DELIBERAZIONE DEL COMITATO DI GESTIONE – SEDUTA DEL 27 NOVEMBRE 2023

Oggetto: Adozione dell’Adeguamento Tecnico Funzionale (ATF 2023) del Porto di Salerno – Prolungamento Molo Manfredi e completamento dragaggio del canale di ingresso – art. 5, comma 5, legge 84/94 e ss.mm.ii..

RELAZIONE TECNICO-ISTRUTTORIA

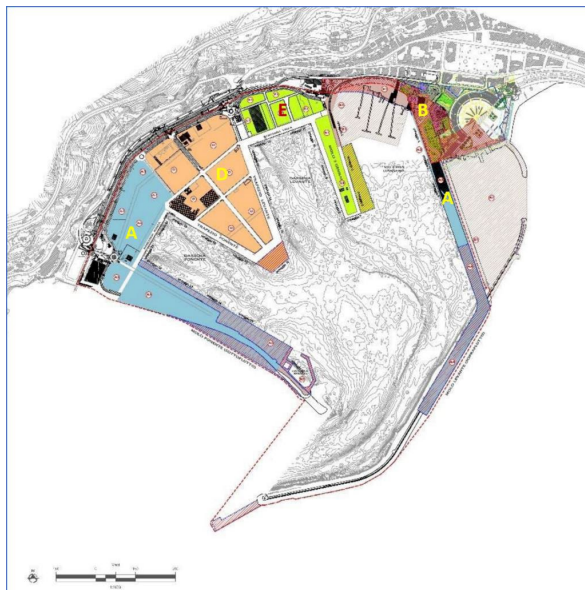
Nel Voto 27/2023 del C.S.LL.PP. è riportato quanto segue: Dalle relazioni generale si legge che "la sezione trasversale è stata dimensionata allargandola di 30m lato mare senza incrementarne la quota di sommità della berma della scogliera e del soprastante muro paraonde per contenerne l'impatto visivo. Apparentemente, invece, la quota sommitale della diga risulta leggermente innalzata rispetto alla situazione attuale (si passa dai +4.0 ai +5.0). Con riferimento agli aspetti idraulico-marittimi brevemente riassunti al punto precedente, deve essere elaborato un documento tecnico che chiarisca se la realizzazione del modesto muro paraonde, leggermente innalzato rispetto a quello attuale, sia effettivamente necessaria, ma accettabile, presumibilmente in quanto funzionale alla riduzione delle portate in grado di tracimare la diga di sopraflutto

La società MODIMAR ha chiarito che le quote di progetto previste sul muro paraonde, per quanto di leggermente innalzate rispetto a quelle attuali ma comunque inferiori a quelle del muro paraonde di testata (+6.0 m), sono sufficienti a garantire – nella configurazione di progetto – un sufficiente grado di sicurezza alla tracimazione, rinviando tuttavia a più dettagliate analisi nella fase di elaborazione del progetto di riqualificazione della diga di sopraflutto contemplato nell'ATF 2023

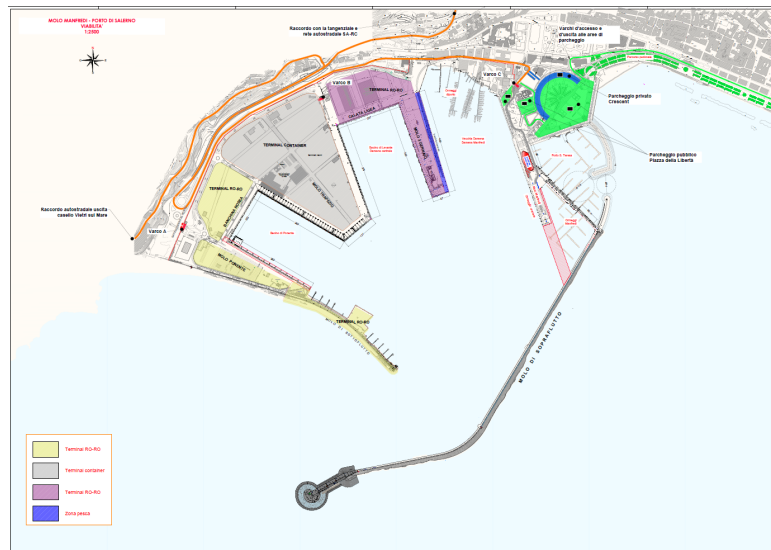
Nel Voto 27/2023 del C.S.LL.PP. è riportato quanto segue: Si devono invece esprimere delle perplessità in ordine all'affermazione di non voler autorizzare alcun incremento del traffico marittimo, pur avendone, di fatto, creata la possibilità con la proposta di opere in esame. Al pari, non ci si spiega come non possa essere nelle previsioni della AdSP promuovere un incremento dei preesistenti traffici portuali afferenti la crocieristica e la nautica da diporto, circostanza per la quale, ad avviso di questa Sezione, non sarebbe giustificato l'allungamento del molo Manfredi.

Nel caso in cui invece si concretizzasse tale proposta, l'incremento dei traffici portuali, seppur come prospettato contenuto nei numeri, potrebbe comportare un aumento delle dimensioni delle navi e di conseguenza del numero di passeggeri movimentati, considerata la destinazione d'uso dell'area oggetto della modifica, con inevitabili ripercussioni sul traffico veicolare in ambito portuale, all'attualità già particolarmente in sofferenza. Tale circostanza comporterebbe inoltre una modifica importante, se non integrale, della viabilità portuale che, attesa la promiscuità tra veicoli e persone destinate ad ambiti portuali eterogenei tra di loro, non può non essere considerata e approfonditamente valutata, anche ai fini di una successiva regolamentazione di competenza dell'Autorità marittima. omissis...

Parimenti si prende atto che nessuna documentazione di ordine tecnico è stata inviata ad integrazione del corpo progettuale per confermare ed argomentare quanto asserito nella citata nota di risposta. Si ritiene necessario che quanto affermato nella ridetta nota confluisca nella documentazione tecnica progettuale, corroborato da un'opportuna analisi tecnica che inquadri i lavori in oggetto rispetto allo stato di attuazione del Masterplan 2014 ed agli studi ivi contenuti, con particolare riferimento al punto 5 degli obiettivi dello stesso Masterplan: "integrazione infrastrutturale e funzionale tra porto e città". Rispetto ad esso, infatti, anche la stessa affermazione di non voler autorizzare alcun incremento del traffico marittimo, pur avendone creata la possibilità con le opere in progetto, debba essere corroborata da un'opportuna analisi tecnica. Con riferimento alle note di richiesta di chiarimenti di questo Consesso, si ribadisce pertanto la necessità che il progetto sia opportunamente integrato con un'analisi tecnica trasportistica che inquadri le opere in progetto nell'ambito del Masterplan 2014 e nella quale trovino giustificazione le scelte progettuali e funzionali che il Proponente intende adottare.

Il consiglio Superiore ha valutato dunque necessario un documento tecnico sull'analisi dei flussi volta a dimostrare che l'intervento di prolungamento del molo Manfredi – come dichiarato in ATF – conferma che "allo stato attuale non è previsione del Proponente promuovere e/o autorizzare alcun incremento del traffico marittimo a seguito della costruzione delle opere in progetto e conseguentemente esse non determineranno alcuna variazione in termini di traffico viario e pedonale nelle aree portuali e retroportuali. "

L'elaborazione dei flussi è stata affidata all'RTI ITALCONSULT che ha prodotto una documentazione dalla quale si evince che le soluzioni progettuali contenute nell'ATF 2023 non producono un sostanziale incremento di traffico veicolare nel retroporto e che l'eventuale incremento di transito pedonale è pienamente assorbito dalle infrastrutture recentemente realizzate con l'inaugurazione della Piazza della Libertà (28 mila m2) ed i percorsi pedonali che connettono alla ampia fascia pedonalizzata che costeggia il lungomare fino alla piazza della Concordia.
